**Dringende Sicherheitsinformation**  
**Molecular Diagnostics at Abbott**  
**Produkt: Alinity m System**  
**Bestellnummern: 08N53-002**  
**Alle Seriennummern betreffend**  
**Unique Device Identifier (UDI): 00884999048034**

26. März 2024

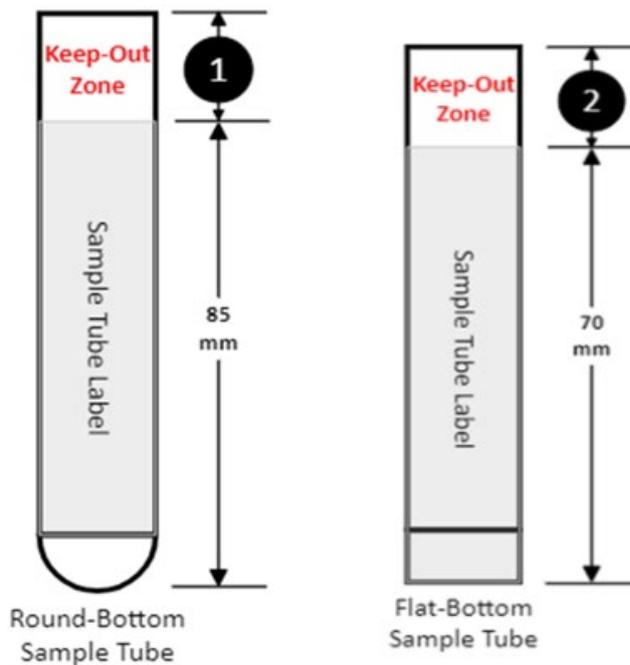
2. Verdecken Sie den farbigen Bereich des Röhrchenetiketts in der Sperrzone, die in Anhang A dargestellt ist, mit weissem, blickdichtem Material (z. B. weissem Aufkleber) dort, wo sich der Barcode befindet. Beim Anbringen eines zusätzlichen Aufklebers auf dem Probenröhrchen achten Sie bitte darauf, dass Sie keine notwendigen Probeninformationen verdecken.

Nicht  
abgedeckt

Abgedeckt mit weissem,  
blickdichtem Material
